ANEXO DE CONDICIONES CONTRACTUALES DEL CONTRATO ADICIONAL No.1 y DE LA PRORROGA No.3 AL CONTRATO DE OBRA No. LP-028-2024.

OBJETO: "CONSTRUCCIÓN DE ESCENARIOS DEPORTIVOS PARA EL FOMENTO DEL DEPORTE Y EL DESARROLLO DEL TALENTO DEPORTIVO LOCAL, EN EL GRAN MALECÓN DEL RÍO Y SUS DESARROLLOS, EN EL DISTRITO DE BARRANQUILLA.".

CONTRATISTA: OCCIDENTAL DE COLOMBIA S.A.S, identificado con el NIT 829.000.075-1

Figure 1. Terrazas Actividades Lúdico Recreativas

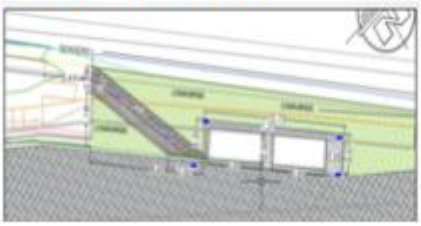
El proyecto plantea en su mayor alcance una terraza para la implementación de las terrazas de actividades ludo recreativas propias del skate park, las cuales contemplarán dos superficies para actividades de calentamiento y estiramiento conectadas al andén de las avenidas del río y conexión en rampa a la zona street tres.

Figure 4. Localización Red Hidraúlica

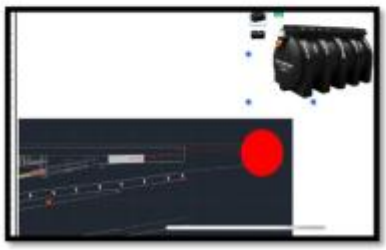
- - La red hidráulica se alimentará desde el punto de conexión de la batería de baños ubicada a una distancia de 560 metros de las terrazas de actividades ludo recreativas.

- El diámetro de la tubería será de 2 pulgadas, con una reducción a 1/2 pulgada en el punto de conexión a la terraza.

- Esta configuración garantizará un suministro de agua adecuado y eficiente para las terrazas de actividades ludo recreativas.
